## Keuringsverslag van een elektrische laagspanning- en zeer lage spanningsinstallatie

### NIET CONFORM

Straatnaam Geallieerdenstraat  
Huisnummer 94  
Busnummer  
Postcode 9470  
Gemeente Denderleeuw  
Land België

Controlebezoek van een oude huishoudelijke elektrische installatie van een wooneenheid bij verkoop op vraag van de verkoper volgens (KB 08/09/2019) - AREI Boek 1- 8.4.2. en 8.2.1. en 4.2.4.3.

Afbeelding schakel- en verdeelbord:

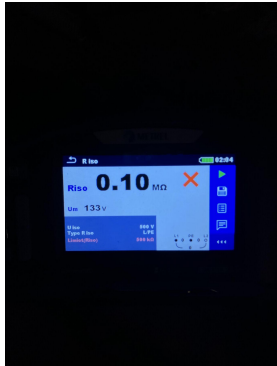
<b>Visueel nazicht (algemeen)</b>	NOK	<b>Directe aanraking</b>	NOK	<b>Indirecte aanraking</b>	NOK
<b>Aansluitingen</b>	NOK	<b>schema in bijlage door Aceg vzw</b>	OK		
<b>Equipotentiale verbindingen</b>	OK	<b>Doorsnede geleiders</b>	NOK		
<b>Continuïteit</b>	NOK	<b>Verlichting / toestellen</b>	NVT
